Stadt Halle FB Planen, 06100 Halle (Saale) Allgemeiner
Deutscher
Fahrrad-Club
Landesverband
Sachsen-Anhalt e. V.

# Stellungnahme zu Belangen des Radverkehrs am Riebeckplatz

Blickrichtung auf nicht einsehbare Einfahrt Dessauer Str. -2-

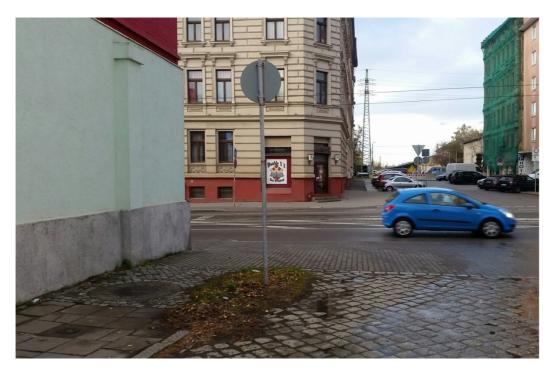
4. Vor der Delitzscher Str. Nr 16 und 20 münden nicht einsehbare Ausfahrten auf dem gemeinsamen Fuß- Radweg. Für ausfahrende PKWs und passierende Radfahrer besteht keine Möglichkeit Radfahrer vor der Ausfahrt einzusehen. Die in Halle zahlreich vorkommenden Unfälle an Auffahrten sind vorprogrammiert.

"In VwV-StVO zu §2 zu Abs. 4 Satz 2 Nr. II 2.c; Rn. 25 und 26 wird im Falle von benutzungspflichtigen Radwegen, gefordert, dass "die Linienführung im Streckenverlauf und die Radwegeführung an Kreuzungen und Einmündungen auch für den Ortsfremden eindeutig erkennbar, im Verlauf stetig und insbesondere an Kreuzungen, Einmündungen und verkehrsreichen rundstückszufahrten sicher gestaltet sind." Dabei ist "auf eine ausreichende Sicht zwischen dem Kraftfahrzeugverkehr und dem Radverkehr […] deshalb besonders zu achten."

Dieser Vorrausetzungen sind an den zwei genannten Ein- Ausfahrten nicht gegeben. Der gemeinsame Fuß/ Radweg ab der Delitzscher Straße 16 ist auch nicht statthaft angesichts der hohen Frequenzen an Fußgängern und Radfahrern in der Delitzscher Straße im Umfeld des Hauptbahnhofes. Für Blinde besteht keine Orientierungsmöglichkeit, die ERA verbietet eine derartige Führungsform in solchen Bereichen.
